**Dodatek č. 1  
ke Smlouvě o dílo č. S71/2019/013 uzavřené dne 20.5.2019**

Při provádění stavebních prací na akci **“Revitalizace kanalizace a vodovodu, Rekonstrukce komunikace – realizace stavebních prací“**; evidenční číslo zakázky S71/2019/013 uzavřené dne 20. května 2019, byla zjištěna a oběma smluvními stranami odsouhlasena potřeba změny rozsahu prací na zakázce, které jsou přesně popsány ve Změnovém listě číslo 1, který je nedílnou součástí tohoto dodatku. Z důvodu tam uvedených méněprací a víceprací se smluvní strany dohodly na změně ceny za dílo.

# ZMĚNOVÝ LIST STAVBY

Změna č: 1

Podélný profil dešťové kanalizace  
 Stoka B

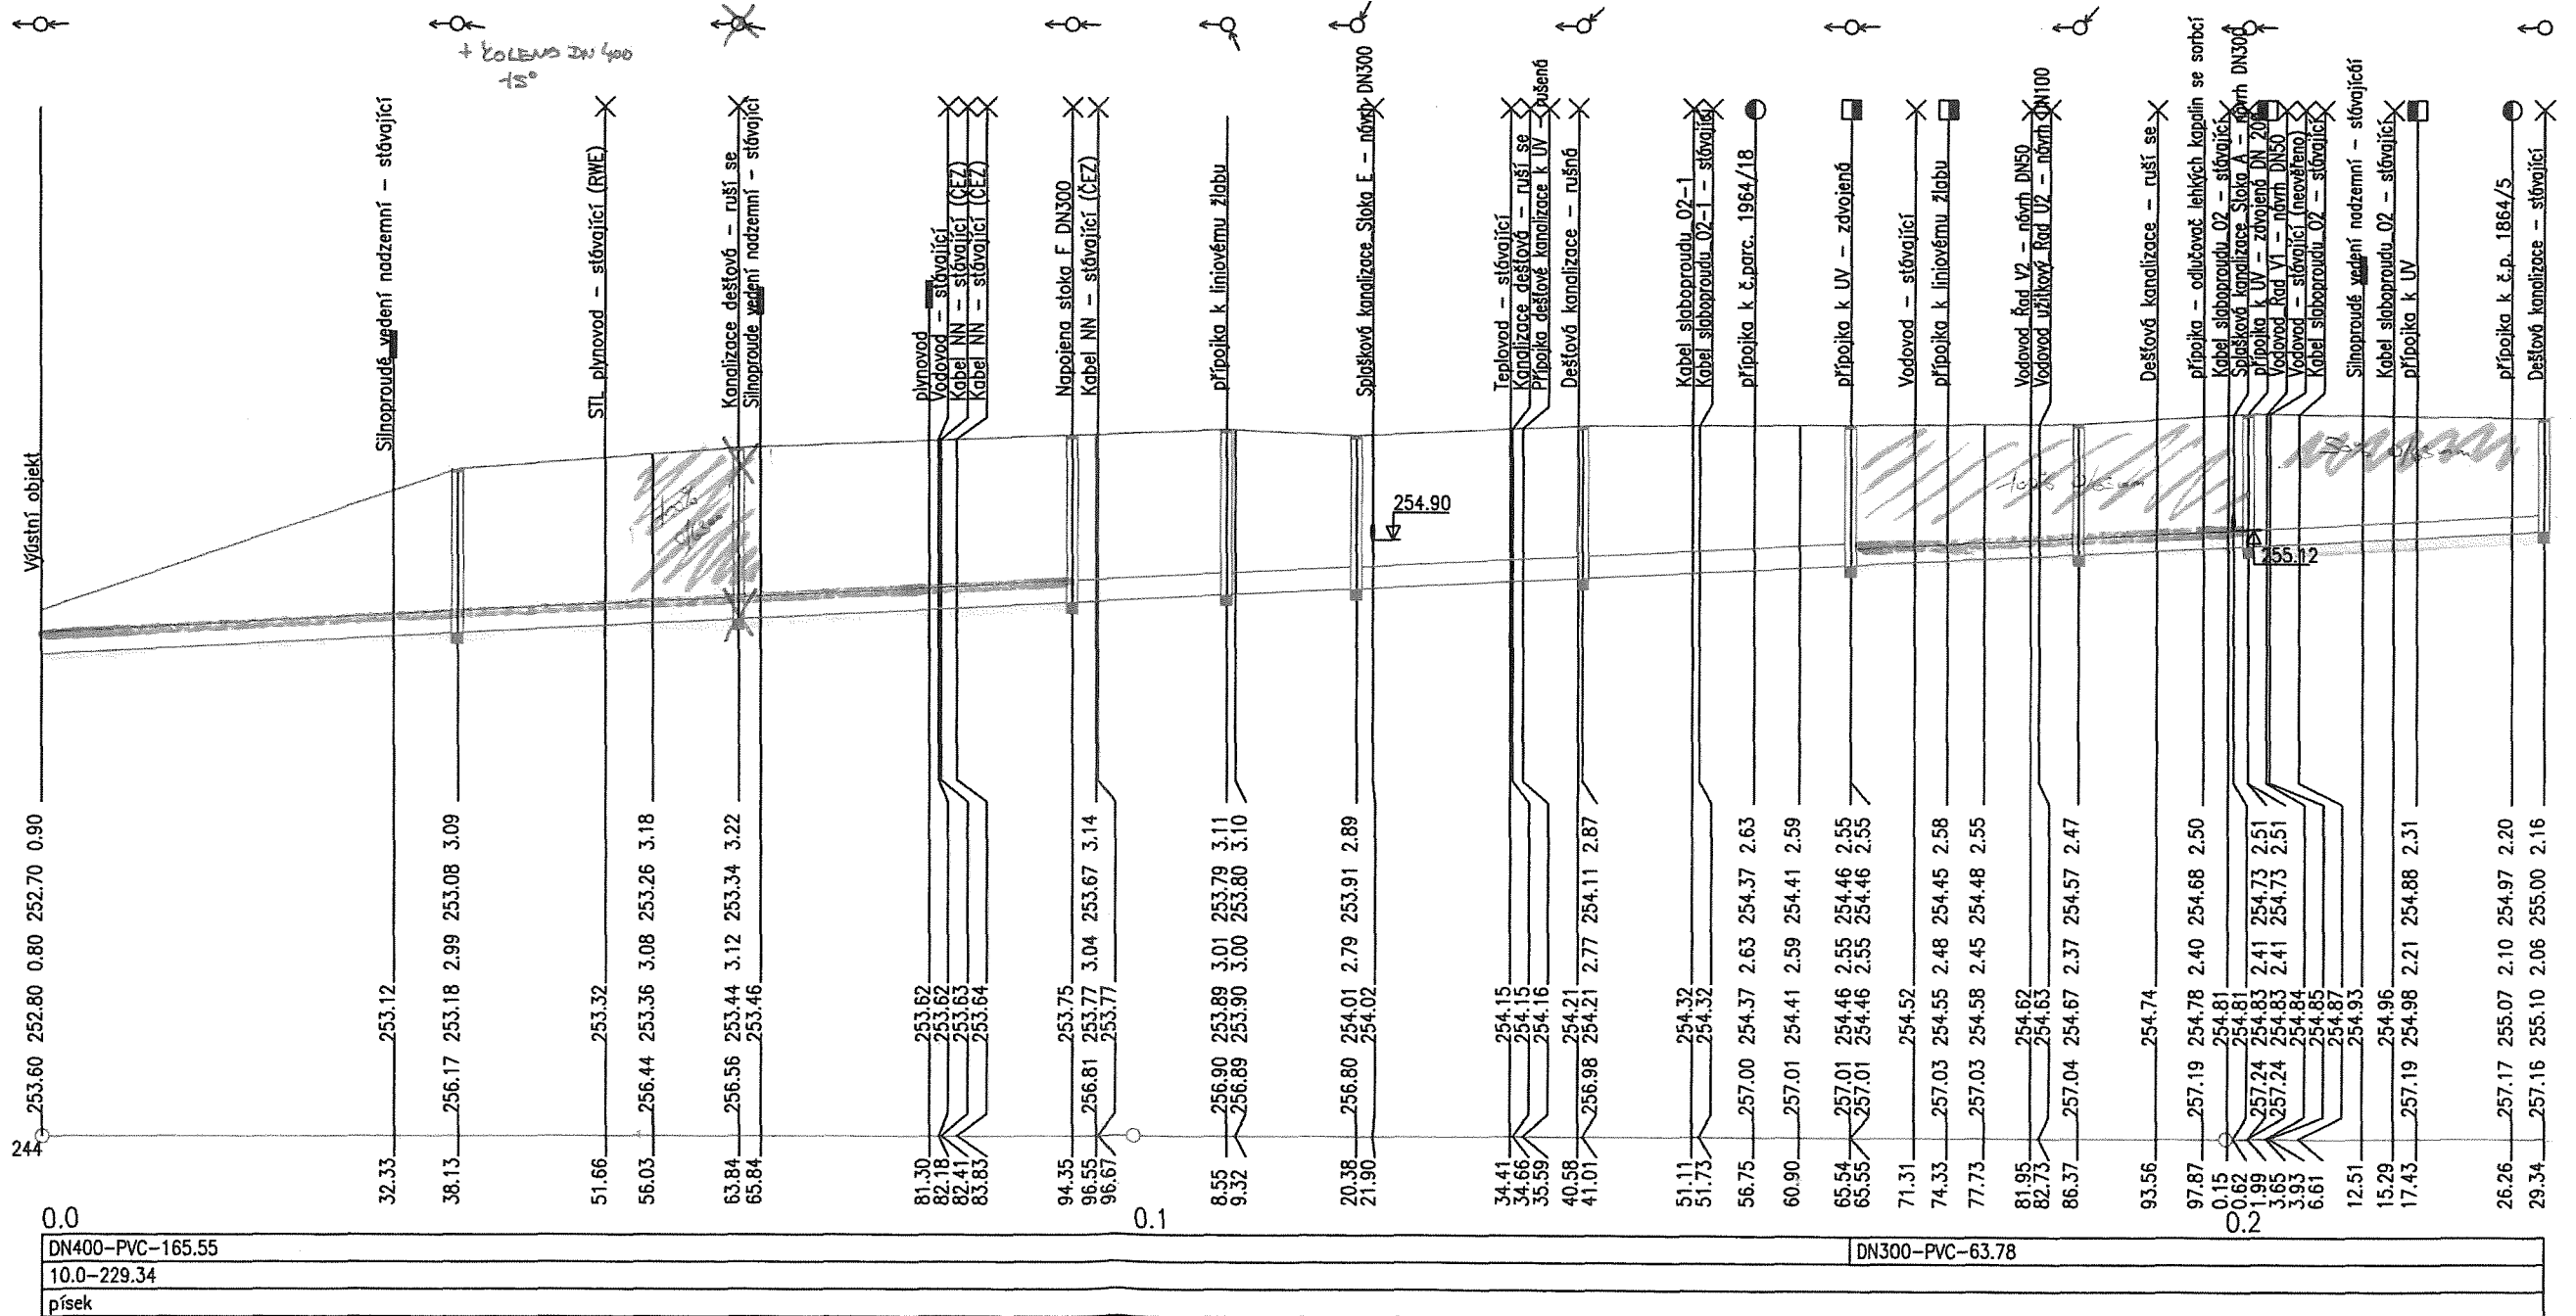
- vypuštění drenážního výkopu vč. drenážního posypu a drenážního potrubí v rozsahu dle příloh
- vypuštění šachty SD2 na stoce „B“
- změna obsypového a zásypového materiálu na stoce „B“ (části ALBA – SD3, SD7-SD10, S9-UV2)

- při výstavbě splaškové kanalizace na stoce „B“ (části ALBA – SD3) byla změněna trasa kanalizace od SD1 k SD3, ke změně bylo přistoupeno z důvodu obav z možného narušení stability sloupu VN, který byl v blízkosti navržené trasy. Obava z narušení vycházela z vyšší hladiny spodní vody a nesoudržného materiálu v okolí sloupu. Z tohoto důvodu upravená trasa vede nyní v dostatečném odstupu od sloupu VN. Je odkloněna kolenem 15° za šachtou SD1 a je v přímé trase k SD3. Toto vedlo k vypuštění šachty SD2, která neměla na této trase již význam. Výkop v místě blízkosti sloupu byl ještě pro větší jistotu hutněn štěrkokodrtí, aby nedocházelo k dodatečnému sedání výkopu a možnému ohrožení sloupu. Hloubka a poměry v daném místě neodpovídaly průzkumům a nedaly se předem předpokládat.

- při pokládce dešťové kanalizace na stoce „B“ (části ALBA – SD3, SD7-SD10, S9-UV2) byla zjištěna v době provádění vyšší hladina spodní vody než bylo projektem uvažováno, proto byl obsyp potrubí nahrazen hrubším kamenivem frakce 8/16mm, který bude po obsypu fungovat i též jako drenáž a bude tím zamezeno vymývání drobných částic, které by byly obsaženy v původním obsypu frakce 0/22mm. Výkopek ze stavební jámy po pokládce kanalizace v komunikacích byl posouzen geologem a na základě geologického posouzení, bylo přistoupeno k záměně zásypového materiálu. Aktivní zóna pod komunikací bude tvořena vrstvou štěrkokodrtě 0/63mm tl.500mm, zbylý zásyp bude dle potřeby míchán v poměru 50:50 (štěrkokodrt' 63mm : výkopek). Projekt uvažoval s lepším materiálem, který se při výkopu samotném nepotvrdil. Změna přinese finanční navýšení.
